Verkoop [Afd 8.4.2]

Niet conform

Verslagnummer: 05/25012024/31427/1/1

Adres controle:
Straat + nummer:
Lode Zielenslaan 30, 2050 Antwerpen (België)
De fundering dateert van: Voor 1 oktober 1981
Type: Verkoop [Afd 8.4.2]
Bijkomende categorie:

Elektrisch bord

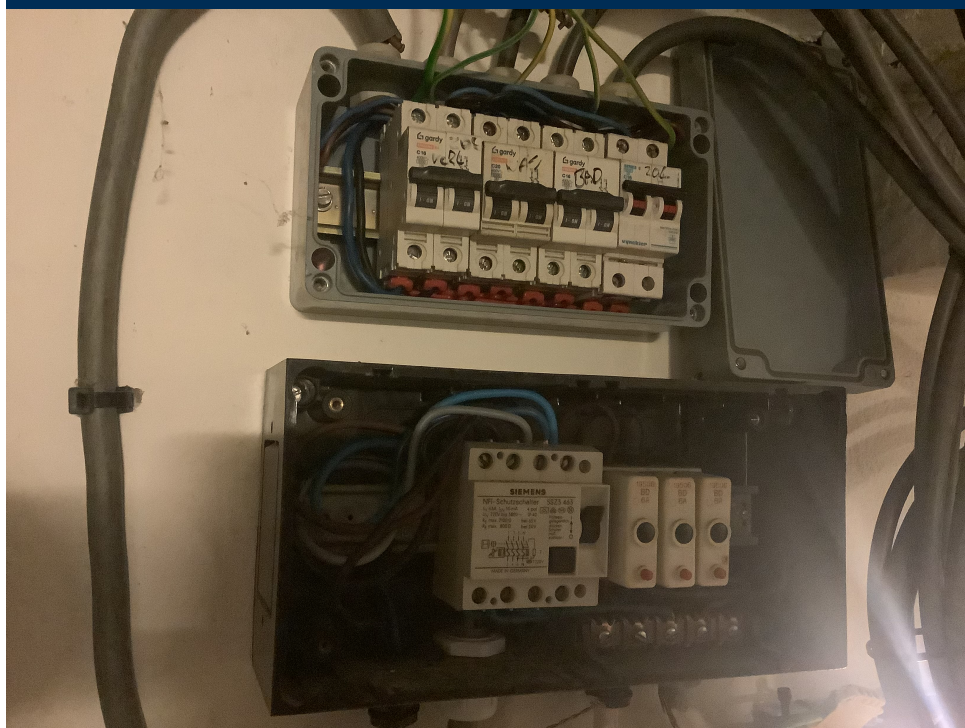
- De controle van een/meerdere foutlussen is niet afdoende – oAfd 6.5.7.2.b.4.d; oAfd 6.4.6.4.b.4
- Het verdeelbord is niet conform. – oAfd 5.3.5.1 ; oAfd 4.2.2.1.b

- Er is geen deur aan het bord. oAfd 4.2.2.3; oAfd 4.2.2.1.b; oAfd 5.3.5.1
- het eendraadsschema en situatieplan zijn niet aanwezig. – oAfd 3.1.2.1
- De kringen, de onderbrekingstoestellen en of de beschermingstoestellen zijn niet duidelijk en zichtbaar gekenmerkt. – Afd 3.1.3

- De houders van de penautomaten zijn niet uitgerust met een kaliberstuk. – oAfd 5.3.5.5.a
- De vermeldingen tegen overstromen op de beschermingstoestellen zijn niet zichtbaar. – oAfd 5.3.5.5; Afd 8.2.1

Eendraadsschema en situatieplan

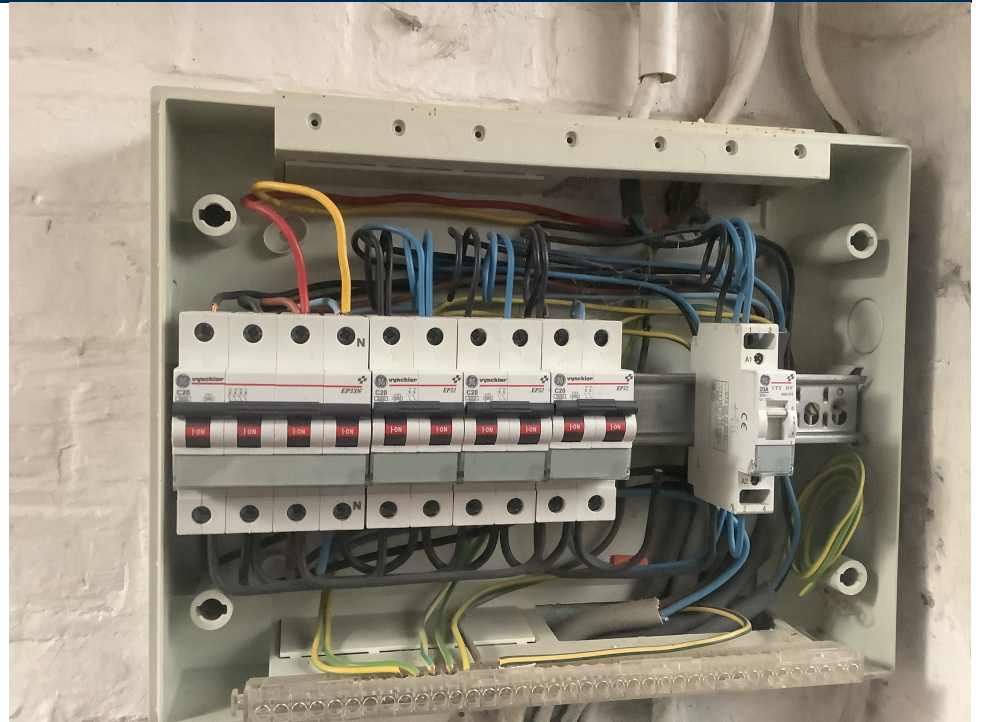
- De schema's zijn niet aanwezig of niet correct. Wij kunnen niet uitsluiten dat er geen nieuwe inbreuken zullen zijn bij het voorleggen van de (nieuwe) schema's.
- We raden aan de dienstspanning aan te duiden op het elektrisch bord.
- De aarding kon niet worden gemeten, deze zal gecontroleerd worden tijdens de volgende inspectie.
- Het is niet mogelijk het elektrisch bord te open, demonteren zonder het te beschadigen. Alles kon niet gekeurd worden.
- De aardingsweerstand moet zonder enige bijkomende bescherming lager zijn dan 30ohm.
- Niemand aanwezig tijdens de controle.
- De woning is bemeubeld. Het kan zijn dat niet alle onderdelen gecontroleerd zijn.
- Buiten een vernieuwing van de elektrische installatie, zullen de afwijkingen niet meer van toepassing zijn.
